ID: (n.9273) Documenti procedura di Valutazione Impatto Ambientale (PNIEC-PNRR)

“Impianto Eolico di potenza nominale 48 MW da realizzarsi in comune di Manciano (GR), loc. Montauto”

TESTO DELLE OSSERVAZIONI

Abbildung 7: Trefferhäufigkeiten [$1/m^2$] bei Rotorblattbruch. Rotorblattradius schwarz gestrichelt.

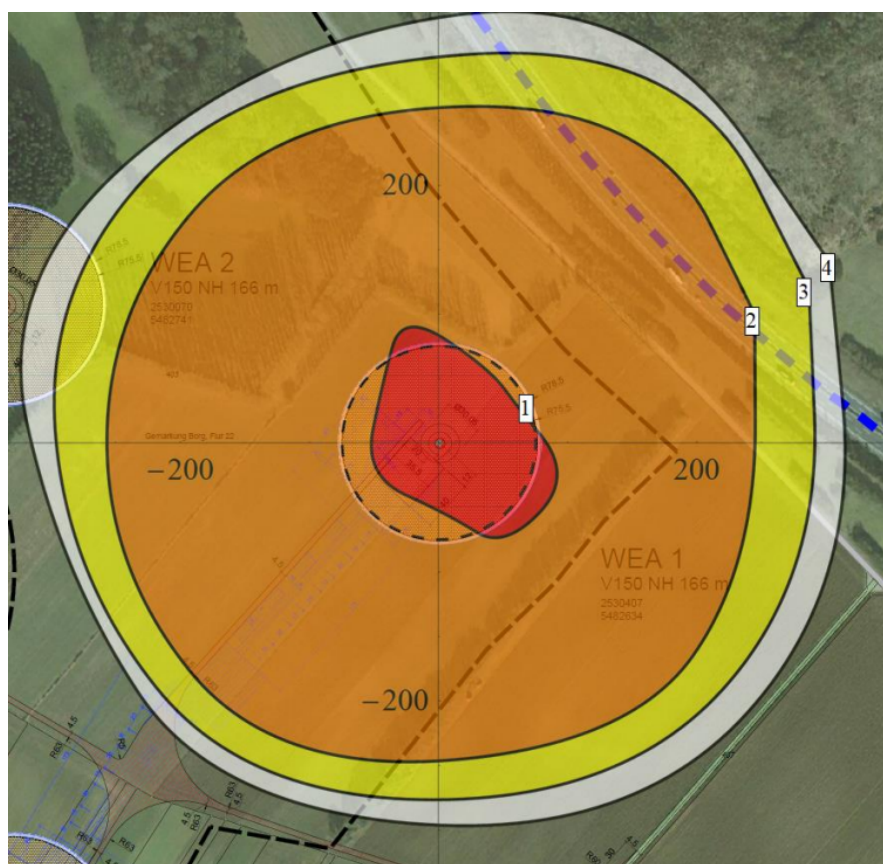
Lo studio di impatto ambientale tratta tale rischio (Relazione Tecnica Generale, codice elaborato R03 - 2799_5186_MAN_PD_R11_Rev0_GittataMassima) in modo semplicistico adducendo riferimenti bibliografici superati, mentre lo standard internazionale attuale di trattamento ingegneristico consiste in simulazioni numeriche, dove si tiene conto anche delle condizioni di ventosità. Un esempio tratto da ([Gutachtliche Stellungnahme \(uwp-verbund.de\)](http://GutachtlicheStellungnahme(uvp-verbund.de))), p. 26) per un aerogeneratore comparabile a quello da progetto, illustra il fatto, che il rischio reale è molto più importante di quanto riportato nello studio di impatto ambientale sotto esame.

Esempio per il trattamento del rischio per la salute umana dal distacco di pezzi di una pala. La zona arancione è quella da considerare da “zona di rispetto”, dove non si dovrebbero trovare luoghi di frequentazione quotidiana dall’uomo (abitazioni, luoghi di lavoro, strade, linee di ferrovia ...).

In conclusion, è necessario analizzare il rischio per la salute pubblica da rottura e distacco di una pala, da distacco di pezzi di una pala e da ribaltamento della turbina con procedimenti ingegneristici aggiornati e rivalutare le posizioni degli aerogeneratori.
